測定単位の放射能濃度を測定するための試料作成（浸漬処理）方法について Rev.1
（審査会合コメント回答資料）

赤字：令和5年7月14日付提出資料からの更新箇所を示す。

第 1 図 標準線源の形状

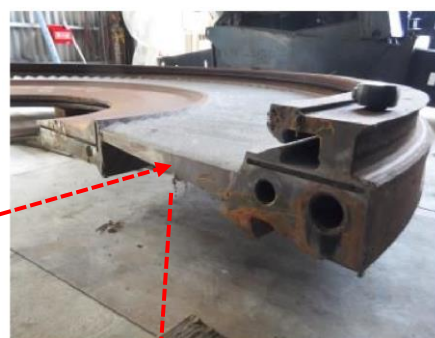
番号	コメント内容
5	・対象物から採取した測定単位（金属試料）を直接測定した結果を使わず、浸漬処理をして、ろ紙とろ液に分けて Ge 波高分析装置で測定する理由を説明すること。
6	・浸漬処理前後で測定単位自体（金属試料）の放射エネルギーを測定している理由について説明すること。
7	・二次的な汚染の抽出の際の浸漬処理操作の終了基準として、「浸漬処理前の放射エネルギーの誤差範囲内となった場合」と記載しているが、「誤差範囲内」の具体的な基準を定量的に説明すること。

測定単位の放射エネルギー測定に使用する Ge 波高分析装置の検出効率（%）は、標準線源（体積線源及び面線源）を測定して得られたカウント数と放射エネルギーにより求めている。体積線源及び面線源を第1図に示す。

この検出効率を使用して測定単位の放射エネルギーを求めるには、測定単位の形状を体積線源及び面線源の形状に合わせる必要がある。

評価単位から採取する測定単位の形状は、第2図及び第3図に示すとおりであり、第1図に示す体積線源及び面線源の形状と異なるため、直接測定では正確に測定できない。このため、測定単位に付着している二次的な汚染を標準線源と同じ形状の測定用試料に移行した上で Ge 波高分析装置により評価対象核種（Co-60）の放射エネルギーが測定できるよう、浸漬処理を採用する。
